| 女川原子力発電所第2号機 工事計画審査資料 | |
| 資料番号 | 02-補-E-01-0100-6-2 改 7 |

補足-100-6-2 原子炉冷却材浄化系主配管の

要目表記載変更について

添付資料2:原子炉冷却材浄化系の系統図(今回変更認可申請資料)

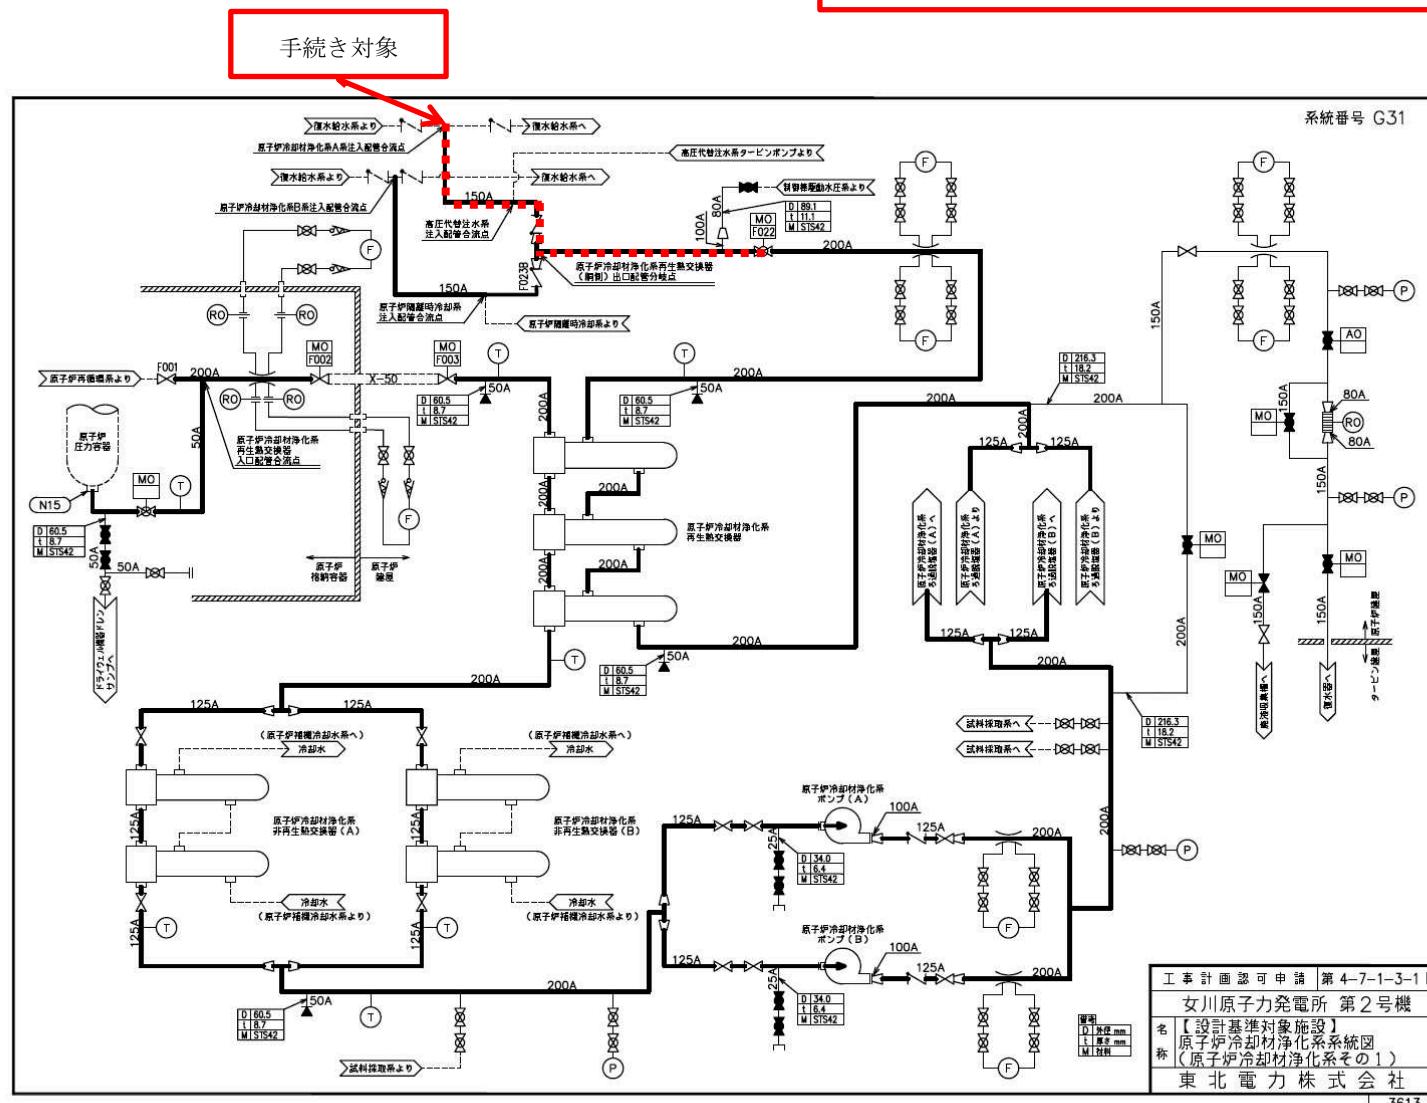
配管の一部を曲げ管からエルボ材に変更する記載による要目表の変更箇所は以下のとおり（添付資料 1～3 参照）。

: 手続き対象

添付資料3：機器の配置を明示した図面（今回変更認可申請資料）

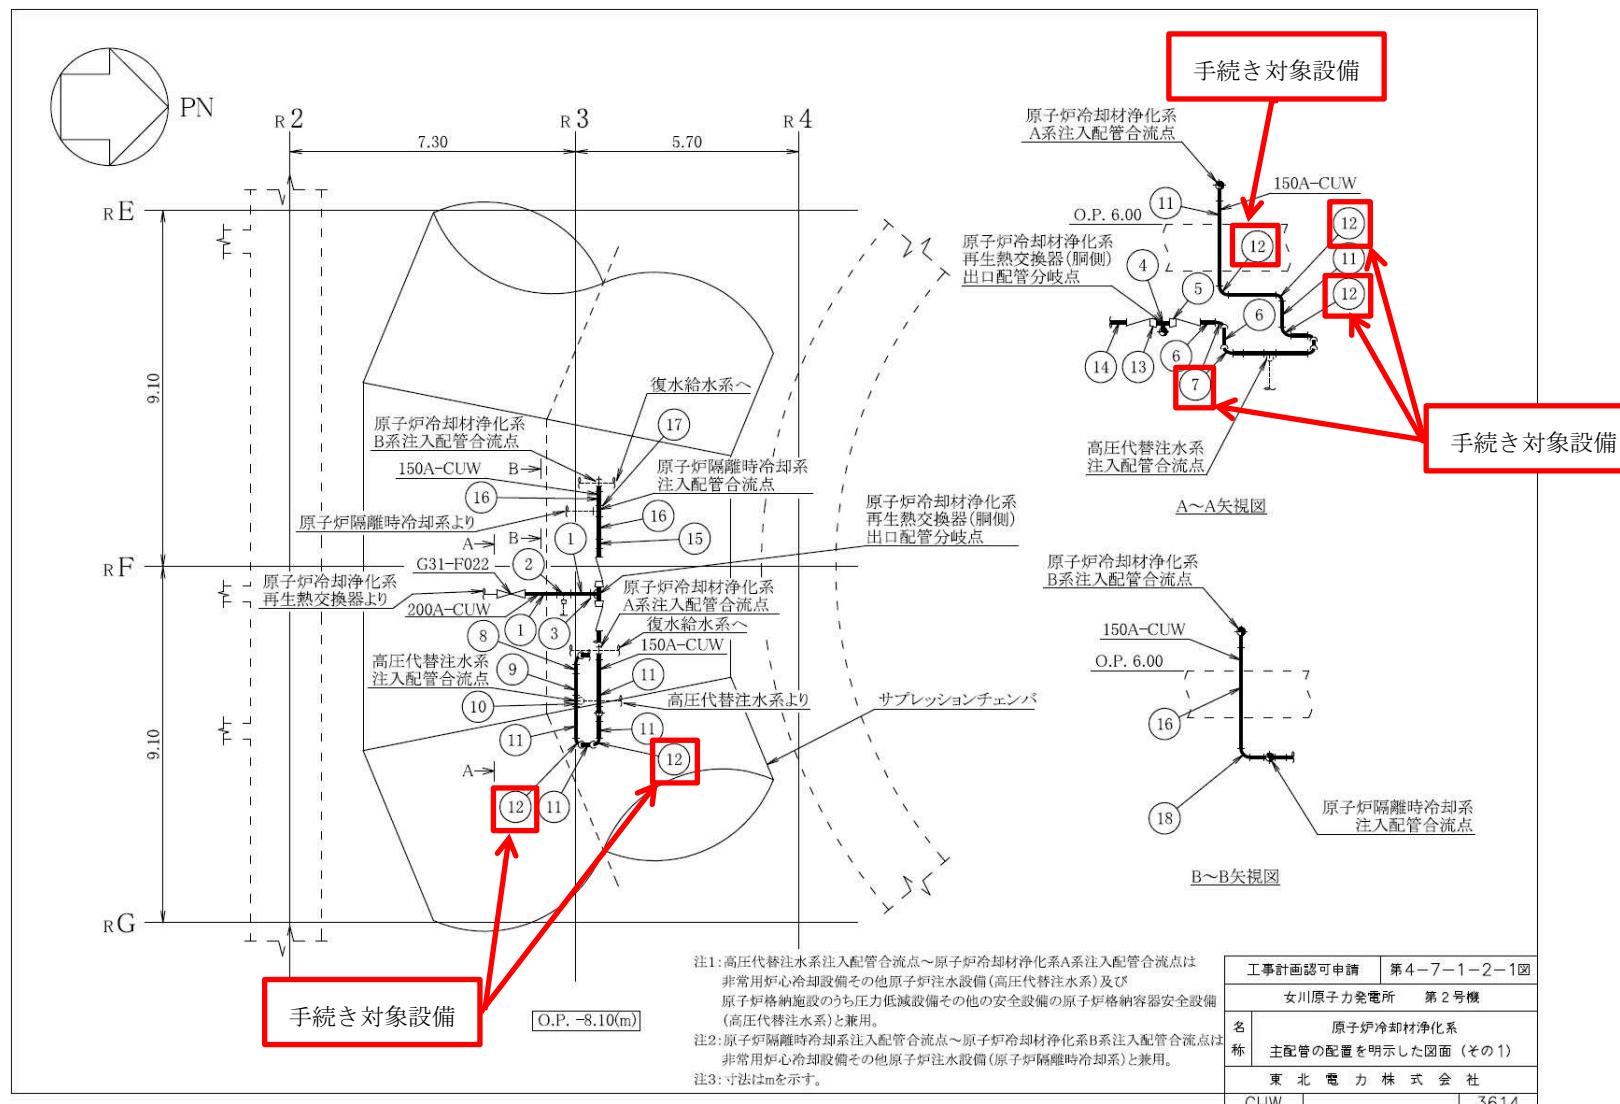
| 実用発電用原子炉の設置、運転等に関する規則 別表第二 添付書類 | 関連 条文 | 添付書類名 | 添付書類の 変更有無 | 添付書類の 変更の有無の理由 |
|------------------------------------|----------------------|--|---------------|---|
| 1 原子炉冷却系統施設に係る機器の配置を明示した図面及び系統図 | 14 条 15 条 33 条 | <ul style="list-style-type: none"> ・第 4-7-1-2-1 図 原子炉冷却材浄化系 主配管の配置を明示した図面（その 1） ・第 4-7-1-2-2 図 原子炉冷却材浄化系 主配管の配置を明示した図面（その 2） ・第 4-7-1-2-1～2 図 原子炉冷却材浄化系 主配管の配置を明示した図面別紙 ・第 4-7-1-3-1 図 【設計基準対象施設】原子炉冷却材浄化系系統図（原子炉冷却材浄化系その 1） | 有 | 原子炉冷却材浄化系主配管の要目表の記載の変更により、要目表の変更後にエルボを新設することを記載したことにより、当該エルボの配置等を追加する必要があることから、本図面を変更する。 (別紙 2 参照) |

女川原子力発電所第2号機 設計及び工事計画の変更認可申請 変更前後比較表
(原子炉冷却系統施設に係る機器の配置を明示した図面及び系統図)

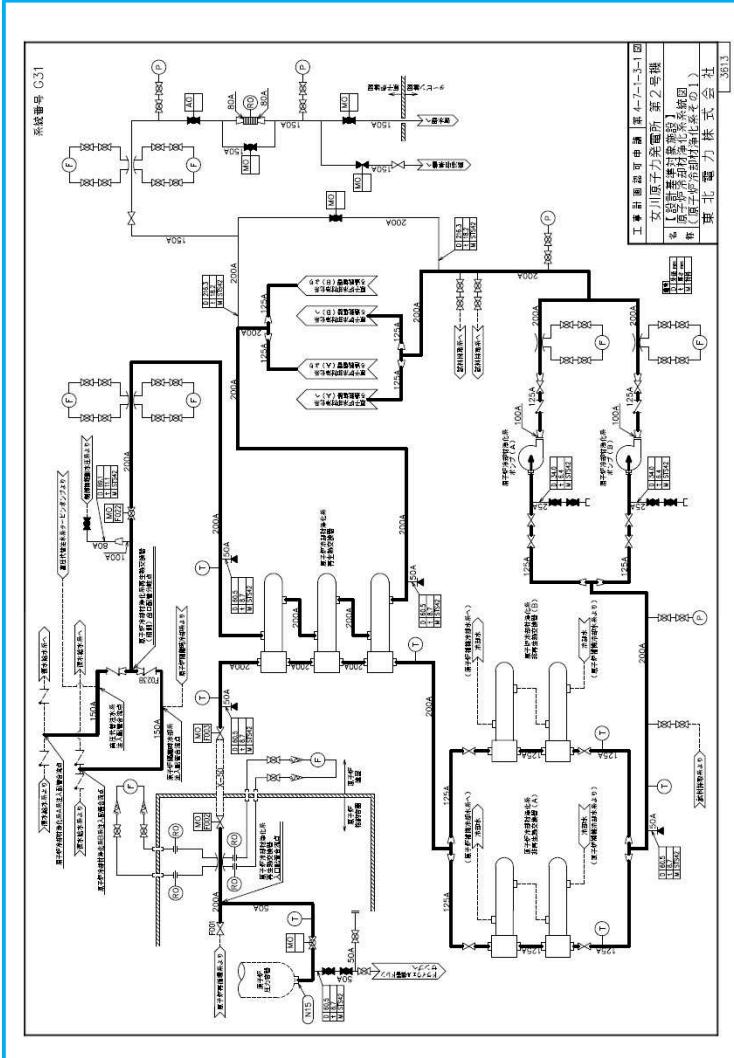
| 変更前 (令和3年12月23日付で認可された設計及び工事の計画の添付書類) | 変更後 | 備考 |
|--|---|---|
| <div style="display: flex; justify-content: space-around;"> <div style="width: 45%;"> <p>原子炉冷却材浄化系 A系注入配管合流点 原子炉冷却材浄化系 B系注入配管合流点</p> <p>高圧代替注水系 注入配管合流点</p> <p>△~△'矢印図</p> </div> <div style="width: 45%;"> <p>原子炉冷却材浄化系 A系注入配管合流点 原子炉冷却材浄化系 B系注入配管合流点</p> <p>高圧代替注水系 注入配管合流点</p> <p>△~△'矢印図</p> </div> </div> <p>図4-7-1-2-1-10</p> <p>工事計画認可申請 第4-7-1-2-1-10 女川原子力発電所 第2号機</p> <p>名 称 原子炉冷却材浄化系 主配管の配置を示した図面(その1)</p> <p>東北電力株式会社 CLW</p> <p>O.P. 6.00</p> <p>注1:高圧代替注水系注入配管合流点～原子炉冷却材浄化系注入配管合流点は、本部構造物内に設置する他の原水供給装置の安全弁等(高圧止水栓等)及び止水栓等(低圧止水栓等)を除く。注2:高圧代替注水系注入配管合流点～原子炉冷却材浄化系注入配管合流点は、既存の原水供給装置の安全弁等(高圧止水栓等)及び止水栓等(低圧止水栓等)を除く。 注3:止水栓を示す。</p> <p>図4-7-1-2-1-11</p> <p>工事計画認可申請 第4-7-1-2-1-11 女川原子力発電所 第2号機</p> <p>名 称 原子炉冷却材浄化系 主配管の配置を示した図面(その2)</p> <p>東北電力株式会社 CLW</p> <p>O.P. 6.00</p> <p>注1:高圧代替注水系注入配管合流点～原子炉冷却材浄化系注入配管合流点は、本部構造物内に設置する他の原水供給装置の安全弁等(高圧止水栓等)及び止水栓等(低圧止水栓等)を除く。注2:高圧代替注水系注入配管合流点～原子炉冷却材浄化系注入配管合流点は、既存の原水供給装置の安全弁等(高圧止水栓等)及び止水栓等(低圧止水栓等)を除く。 注3:止水栓を示す。</p> | <div style="display: flex; justify-content: space-around;"> <div style="width: 45%;"> <p>原子炉冷却材浄化系 A系注入配管合流点 原子炉冷却材浄化系 B系注入配管合流点</p> <p>高圧代替注水系 注入配管合流点</p> <p>△~△'矢印図</p> </div> <div style="width: 45%;"> <p>原子炉冷却材浄化系 A系注入配管合流点 原子炉冷却材浄化系 B系注入配管合流点</p> <p>高圧代替注水系 注入配管合流点</p> <p>△~△'矢印図</p> </div> </div> <p>図4-7-1-2-1-12</p> <p>工事計画認可申請 第4-7-1-2-1-12 女川原子力発電所 第2号機</p> <p>名 称 原子炉冷却材浄化系 主配管の配置を示した図面(その3)</p> <p>東北電力株式会社 CLW</p> <p>O.P. 6.00</p> <p>注1:高圧代替注水系注入配管合流点～原子炉冷却材浄化系注入配管合流点は、本部構造物内に設置する他の原水供給装置の安全弁等(高圧止水栓等)及び止水栓等(低圧止水栓等)を除く。注2:高圧代替注水系注入配管合流点～原子炉冷却材浄化系注入配管合流点は、既存の原水供給装置の安全弁等(高圧止水栓等)及び止水栓等(低圧止水栓等)を除く。 注3:止水栓を示す。</p> | <p>「G31-F022～高圧代替注水系注入配管合流点」のエルボは、変更前には記載されていなかったが、原子炉冷却材浄化系主配管の要目表の記載の変更に伴い要目表の変更後にエルボを新設することを記載したことにより、当該エルボを追加する必要があることから、変更後の管 No.⑦として記載を追加する。</p> <p>なお、「高圧代替注水系注入配管合流点～原子炉冷却材浄化系A系注入配管合流点」のエルボについては、既認可の設計及び工事の計画に添付した図面に既に記載していたことから、当該エルボの追加はない。</p> <p>また、一部細線となっていた主経路を太線表記し、当該配管図内で主配管の範囲 (G31-F022～高圧代替注水系入口配管合流点) が確認できるように主経路の太線表記を追加し、これに伴う管番号の割り振りの変更を行う。</p> |

| 変更前 (令和3年12月23日付けで認可された設計及び工事の計画の添付書類) | 変更後 | 備考 | | | | | | | | | | | | | | | | | | | | | | | | | | | | | | | | | | | | |
|---|---|---|------|----|----|---------------------------|---|----|--------------------------|----|--------------|------|----|----|-------|----------------------|----|------|----|--------------|------|----|----|-----------------|------------------------|----|----------------|----|--------------|------|----|----|---------------------------|---|----|--------------------------|----|---|
| 第4-7-1-2-1～2図 原子炉冷却材浄化系 主配管の配置を明示した図面別紙 工事計画記載の公称値の許容範囲 [主配管] | 第4-7-1-2-1～2図 原子炉冷却材浄化系 主配管の配置を明示した図面別紙 工事計画記載の公称値の許容範囲 [主配管] 管NO. 7*, 12* 管継手 (エルボ) <table border="1"><thead><tr><th>主要寸法 (mm)</th><th>許容範囲</th><th>根拠</th></tr></thead><tbody><tr><td>外径</td><td>165.2 +2.4mm -1.6mm</td><td>【プラス側公差】 J I S B 2 3 1 2による材料公差 【マイナス側公差】 J I S B 2 3 1 2による材料公差</td></tr><tr><td>厚さ</td><td>14.3 +規定しない -12.5%</td><td>同上</td></tr></tbody></table> 管NO. 8* <table border="1"><thead><tr><th>主要寸法 (mm)</th><th>許容範囲</th><th>根拠</th></tr></thead><tbody><tr><td>外径</td><td>165.2</td><td>製造能力、製造実績を考慮したメーカ基準値</td></tr><tr><td>厚さ</td><td>14.3</td><td>同上</td></tr></tbody></table> 管NO. 9* <table border="1"><thead><tr><th>主要寸法 (mm)</th><th>許容範囲</th><th>根拠</th></tr></thead><tbody><tr><td>外径</td><td>165.2 ±1.6mm</td><td>J I S G 3 4 5 5による材料公差</td></tr><tr><td>厚さ</td><td>14.3 ±12.5%</td><td>同上</td></tr></tbody></table> 管NO. 10* 管継手 (ティー) <table border="1"><thead><tr><th>主要寸法 (mm)</th><th>許容範囲</th><th>根拠</th></tr></thead><tbody><tr><td>外径</td><td>165.2 +2.4mm -1.6mm</td><td>【プラス側公差】 J I S B 2 3 1 2による材料公差 【マイナス側公差】 J I S B 2 3 1 2による材料公差</td></tr><tr><td>厚さ</td><td>14.3 +規定しない -12.5%</td><td>同上</td></tr></tbody></table> | 主要寸法 (mm) | 許容範囲 | 根拠 | 外径 | 165.2 +2.4mm -1.6mm | 【プラス側公差】 J I S B 2 3 1 2による材料公差 【マイナス側公差】 J I S B 2 3 1 2による材料公差 | 厚さ | 14.3 +規定しない -12.5% | 同上 | 主要寸法 (mm) | 許容範囲 | 根拠 | 外径 | 165.2 | 製造能力、製造実績を考慮したメーカ基準値 | 厚さ | 14.3 | 同上 | 主要寸法 (mm) | 許容範囲 | 根拠 | 外径 | 165.2 ±1.6mm | J I S G 3 4 5 5による材料公差 | 厚さ | 14.3 ±12.5% | 同上 | 主要寸法 (mm) | 許容範囲 | 根拠 | 外径 | 165.2 +2.4mm -1.6mm | 【プラス側公差】 J I S B 2 3 1 2による材料公差 【マイナス側公差】 J I S B 2 3 1 2による材料公差 | 厚さ | 14.3 +規定しない -12.5% | 同上 | 「G31-F022～高圧代替注水系注入配管合流点」(変更後の管NO.7), 「高圧代替注水系注入配管合流点～原子炉冷却材浄化系A系注入配管合流点」(変更後の管NO.12)について、変更前には記載されていなかったが、原子炉冷却材浄化系主配管の要目表の記載の変更に伴い、要目表の変更後にエルボを新設することを記載したことにより、当該エルボを追加する必要があることから記載を追加する。 また、主経路を太線表記の追加に伴う、管番号の割り振りの変更の反映を行う。 |
